Keuringsverslag van een elektrische laagspanning- en zeer lage spanningsinstallatie

NIET CONFORM

Straatnaam Vestinglaan
Huisnummer 55
Busnummer
Postcode 2860
Gemeente Sint-Katelijne-Waver
Land België

Controlebezoek van een huishoudelijke installatie volgens (KB 08/09/2019) - AREI Boek 1- 6.5. en 4.2.4.3.

Afbeelding schakel- en verdeelbord:

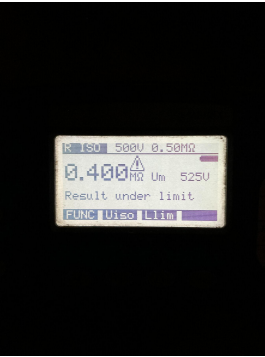
- I1.02 Eéndraadschema van de installatie komt niet overeen met de werkelijkheid. (Boek 1 Afdeling 2.12 - 2.13 en 3.1.2)
- I1.03 Situatieschema van de installatie is niet aanwezig. (Boek 1 Afdeling 2.12 - 2.13 en 3.1.2)

- I1.05 Adresgegevens of gegevens installateur ontbreken of zijn onvolledig op het ééndraadsschema en/of situatieplan van de huishoudelijke elektrische installatie. (Boek 1 Afdeling 2.12 - 2.13 en 3.1.2 en 9.1.2)

- I2.02 De waarde van de isolatieweerstand van één of meerdere stroombanen is kleiner dan 0,5M ohm. (Boek 1 Onderafdeling 6.4.5.1.)
- I2.03 De continuïteit van equipotentiaalverbindingen en/of beschermingsgeleiders zijn niet gewaarborgd. (Boek 1 Onderafdeling 5.3.5.3.G. en 5.4.3.5)

- I3.07 Een demonteerbaar aansluitstuk (aardingsonderbreker) dient aangebracht te worden in de aardgeleider teneinde de meting van de aardweerstand mogelijk te maken. (Boek 1 Onderafdeling 5.4.3.5.)

- I4.08 De beschermingsgeleiders zijn niet verdeeld over de ganse installatie. (Boek 1 Onderafdeling 5.3.5.3.G. en 5.4.3.1.)
- I5.01 De aanduiding van de stroomkringen en/of apparatuur, aansluitklemmen, enz dient aangebracht of vervolledigd te worden. (Boek 1 Onderafdeling 3.1.3.1. en 3.1.3.3.A. en 5.1.6.1)

- I5.02 Elke elementaire stroombaan moet met een hoofdletter aangeduid worden. Elk lichtpunt, contactdoos, moeten genummerd worden in volgorde gezien vanaf de beschermingsinrichting tegen overstroom. (Boek 1 onderafdeling 3.1.2.1.)

- I5.03 Het verdeelbord is niet makkelijk toegankelijk. (Boek 1 Onderafdeling 5.3.5.1.C.)
- I5.14 De nominale spanning dient duidelijk vermeld te worden op een oordeelkundig gekozen plaats. (Boek 1 Onderafdeling 3.1.3.3.)

- I7.01 De smeltzekeringhouders of houders van kleine vermogensschakelaars met pennen met een sectie kleiner dan 10mm² zijn niet voorzien van kalibreerelementen. (Boek 1 Onderafdeling 5.3.5.5.A.)

- I8.08 De geleiders van het type VOB moeten in daarvoor bestemde buizen, kabelgoten geïnstalleerd worden. (Boek 1 Onderafdeling 5.2.9.3. en 5.2.9.6.)
- I8.14 Elektrische leidingen zijn niet ingevoerd, zodat een continue bescherming verzekerd is. (Boek 1 Onderafdeling 5.2.6.1.)

- Combinatie kringen
- Niet alle stopcontacten zijn effectief geaard
- Niet aanwezig/gevonden
- Garage

- I8.13 Kabeldoorvoeren uit te voeren met wartels of gelijkwaardig bescherming. (Boek 1 Onderafdeling 5.2.6.1.)
- I9.07 Niet alle contactdozen op LS zijn kinderveilig conform NBN C 61-112-1:2017. (Boek 1 Onderafdeling 1.4.2.3. en 5.3.5.2.)400V stopcontacten
- I9.13 Elektrisch materieel zonder bodem mag niet rechtstreeks op brandbaar materiaal geplaatst worden. (Boek 1 Onderafdeling 5.1.1.2.)
- N12 De elektrische installatie was niet volledig toegankelijk, wij hadden geen toegang tot volgende lokalen:Bemeubeld en bewoond
- N22 De elektrische installatie is grondig na te zien en conform te maken volgens de voorschriften van het AREI boek 1.
- N23 Alle differentieelstroombeschermingsinrichtingen werden getest en in orde bevonden.
- N3 Het is niet uitgesloten dat bij een nacontrole bijkomende inbreuken worden vastgesteld bij voorleggen schema's.
